Mission régionale d'autorité environnementale

**Avis sur le projet d'exploitation
du parc éolien Saône et Madon II
à Dombasle-devant-Darney, Dommartin-lès-Vallois et Senonges (88)
porté par l'EURL CLAUDE PIERRE ENERGIE**

N° réception portail : 004920/A P

Nom du pétitionnaire	EURL CLAUDE PIERRE ÉNERGIE
Communes	Dombasle-devant-Darney, Dommartin-lès-Vallois et Senonges
Département	Vosges (88)
Objet de la demande	Demande d'autorisation environnementale de construire et d'exploiter un parc éolien de 6 aérogénérateurs et 1 poste de livraison.
Date de saisine de l'Autorité environnementale	11 août 2025

Figure n°3 : trajectoires de migration des rapaces et des oiseaux migrateurs

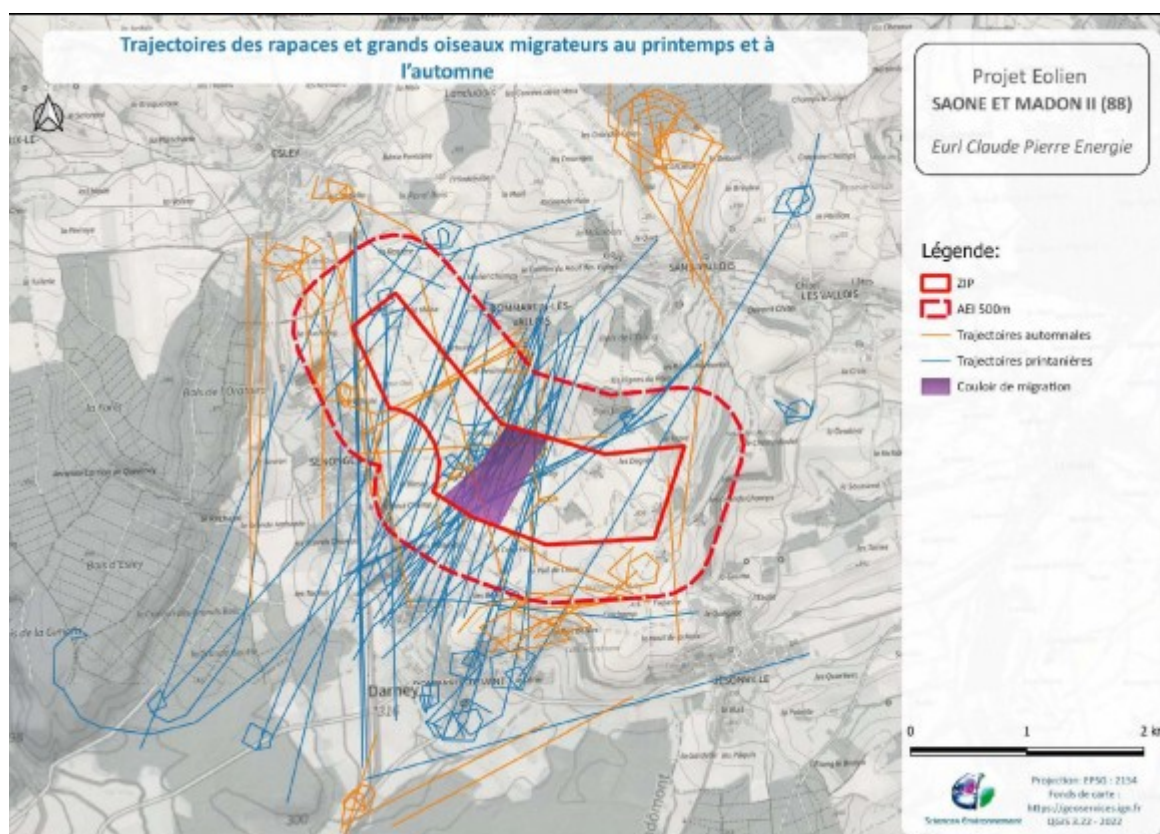
Le dossier fait état de trajectoires des rapaces et grands oiseaux migrateurs : « *au total, 81 trajectoires (52 au printemps et 29 à l'automne, dont 49 interceptent la ZIP) ont été cartographiées permettant de mettre en évidence un axe de franchissement privilégié de la zone d'implantation potentielle.(...). L'implantation projetée en cœur de couloir apparaît donc comme délicate* ».

Par conséquent, l'Ae s'interroge sur le choix de l'implantation du parc éolien au sein des trajectoires de déplacement des rapaces et des grands oiseaux migrateurs.

L'Ae recommande au pétitionnaire d'éviter les trajectoires de déplacement des oiseaux migrateurs.

Figure n°4 : carte des zones sensibles pour les oiseaux

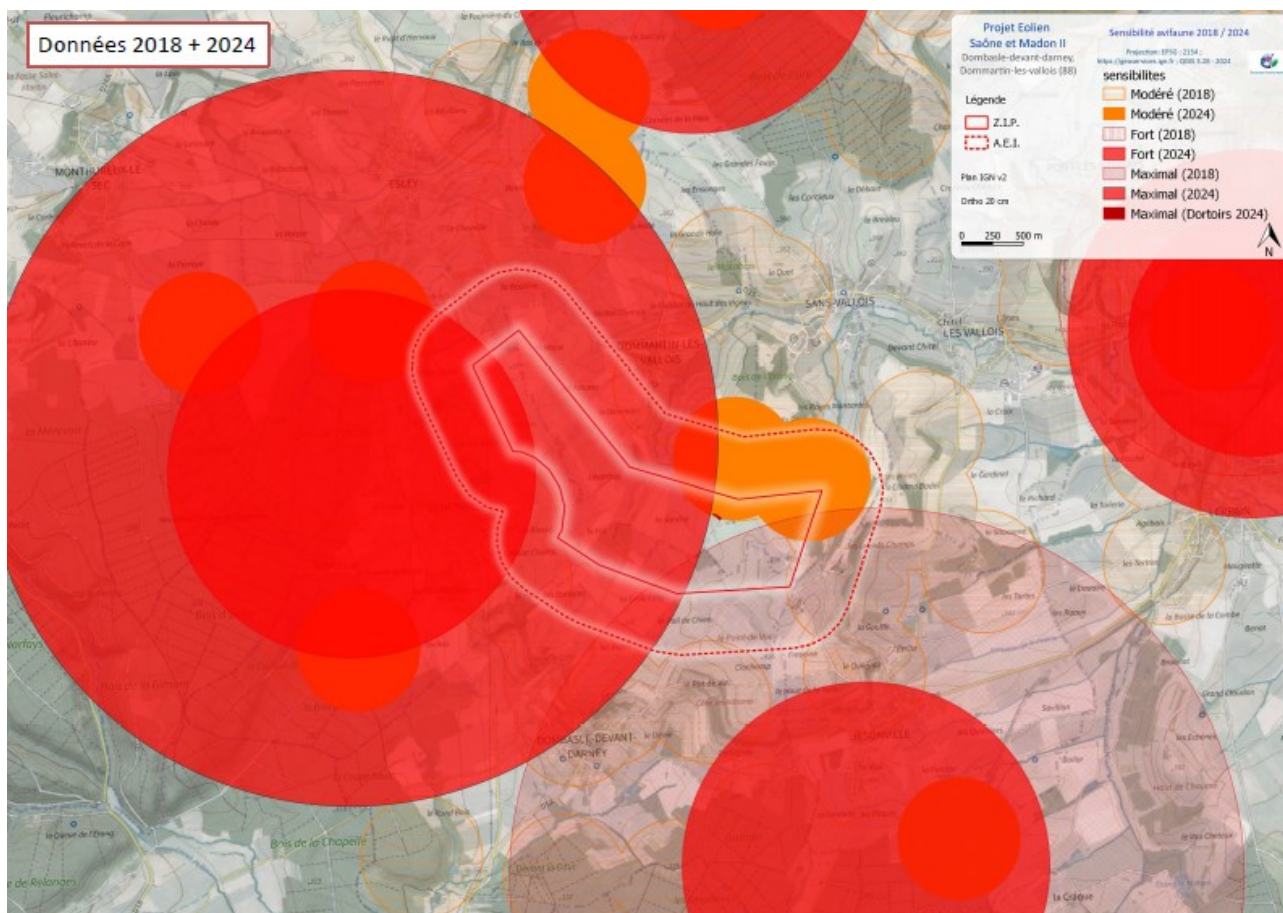
Selon le dossier, le Milan royal, le Milan noir et le Faucon crécerelle présentent une sensibilité maximale à l'échelle du site d'implantation. Il précise que « *le grand nombre d'observations de Milans royaux réalisés en 2024 lors de seulement trois passages tardifs démontrent d'ores et déjà l'importance du secteur pour l'espèce en période de reproduction avec un à trois couples nicheurs dans un périmètre proche de la ZIP* » et indique par ailleurs que le suivi des mortalités sur le parc de Saône et Madon 1 montre un risque de collision majeur du Milan royal.

La Cigogne noire fréquente le secteur et des sites possibles de nidification se situent à proximité, au vu des données bibliographiques disponibles.

L'Ae recommande au pétitionnaire de joindre au dossier l'étude spécifique à mener sur la Cigogne noire et de prendre en compte ses recommandations éventuelles.

Figure n°5 : carte des zones sensibles pour les chauves-souris

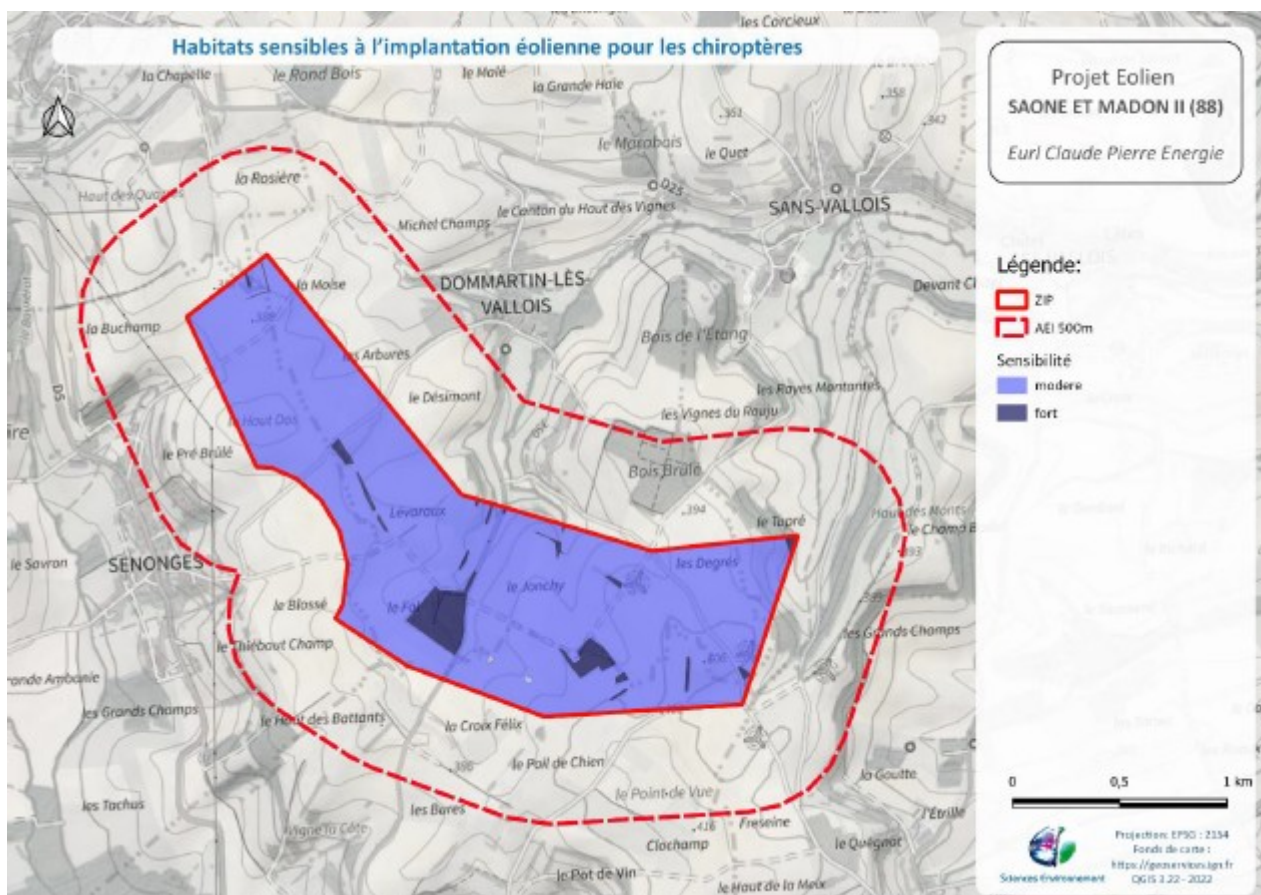
L'Ae rappelle que le document Eurobats¹⁰ du Programme des Nations Unies pour l'Environnement (PNUE) recommande un éloignement minimal entre éoliennes et lisières boisées ou haies de 200 m en bout de pale. Selon le dossier, une seule éolienne du projet respecte ces recommandations.

L'Ae recommande au pétitionnaire de respecter une distance de 200 m en bout de pale entre les machines et les boisements ou haies.

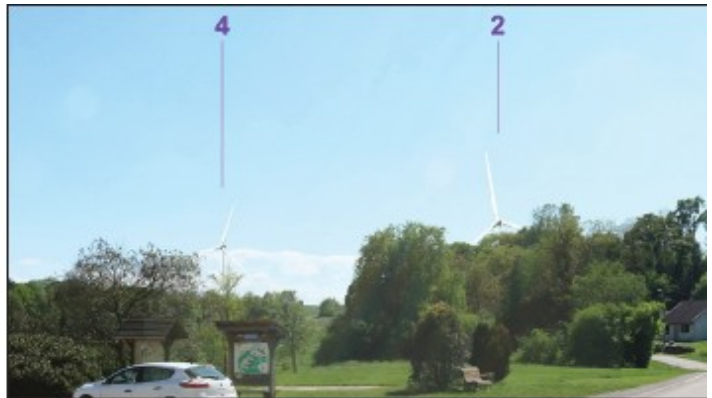
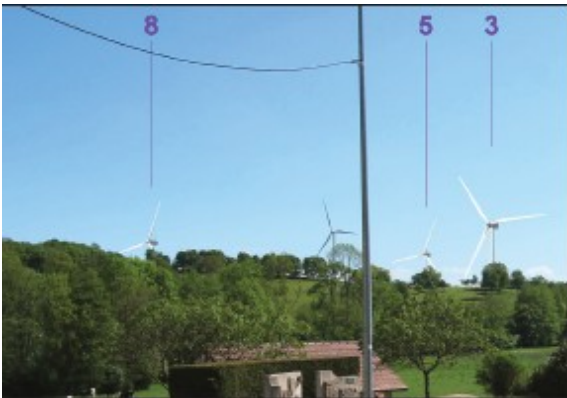
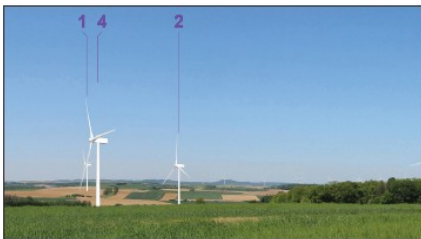
L'Ae relève que l'impact du projet est important sur les nombreux lieux de vie alentours comme le montrent les photomontages qui prennent en compte les effets cumulés des 10 éoliennes du parc Saône et Madon I et II. L'analyse des photomontages, dont les prises de vue ont été réalisées en juin 2020, indique à plusieurs reprises que les arbres et les bosquets jouent le rôle de filtre visuel, et évalue le niveau d'incidence en conséquence. L'Ae estime que des photomontages complémentaires « feuilles tombées » doivent être réalisés lorsque les éoliennes sont moins masquées du fait d'une couverture végétale moins dense (arbre isolé, alignement d'arbres...).

L'Ae constate que le parc sera visible, en particulier depuis le Col du Poirier (433 m d'altitude), la vue est ouverte et lointaine en direction du projet : les 6 éoliennes du projet sont visibles au sein du panorama à l'arrière-plan et en continuité des éoliennes construites du parc Saône et Madon I. Le projet sera également visible du « Point de Vue » (altitude 410 m) situé au nord de Dombasle-devant-Darney. L'Ae constate également que l'éolienne E1 aura un impact très fort sur la commune de Senonges et que les éoliennes E2 et E3 seront prégnantes depuis le sud du village de Dommartin-lès-Vallois. Plus généralement, elle estime que le projet contribue au phénomène de mitage¹³ en s'ajoutant de manière déstructurée aux parcs éoliens existants.

Concernant le photomontage ci-dessous, le dossier indique que « les pales de l'éolienne E1 sont visibles en superposition du village de Senonges. Les arbres et bosquets présents au sein du village jouent le rôle de filtre visuel depuis ce point de vue ». L'Ae ne partage pas cette analyse, estimant que le photomontage est réalisé de telle manière qu'un arbre dissimule une partie de l'éolienne E1. Elle estime que la photo devrait être prise au plus proche de la maison d'habitation situé coté gauche de la route.

L'Ae recommande au pétitionnaire de produire des photomontages à partir des habitations les plus exposées, selon l'angle visuel le plus défavorable, à une période « feuilles tombées » et hors cultures hautes (type maïs), et de réévaluer le niveau d'incidence en conséquence.

Figure n°10 : diagramme d'encerclement depuis Dommartin-lès-Vallois

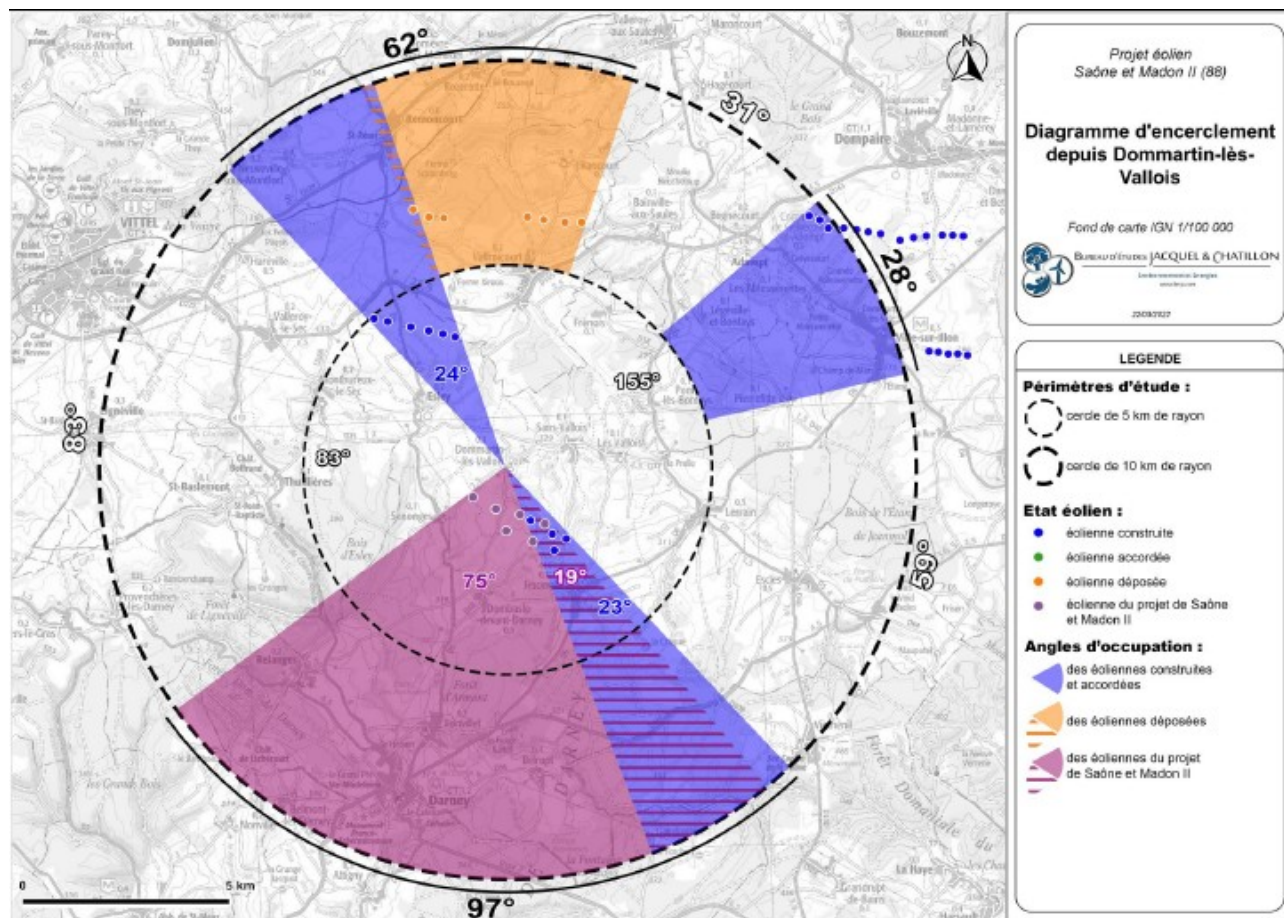
L'Ae relève en particulier que le projet éolien Saône et Madon II vient rapprocher considérablement la composante éolienne du village de Dommartin-lès-Vallois en occupant un angle supplémentaire de 75° à l'horizon, ce qui présente un fort risque d'encerclement. Selon le SRE de Lorraine, « *un angle sans éolienne de 160° à 180° paraît souhaitable pour permettre une véritable respiration visuelle, un minimum étant un angle de 60°. Généralement quand il ne reste que des respirations de 60-70°, les éoliennes sont omniprésentes dans le paysage* ».

L'Ae recommande de respecter l'angle de respiration visuelle préconisé par le SRE de Lorraine, soit un angle sans éolienne de 160° à 180°.
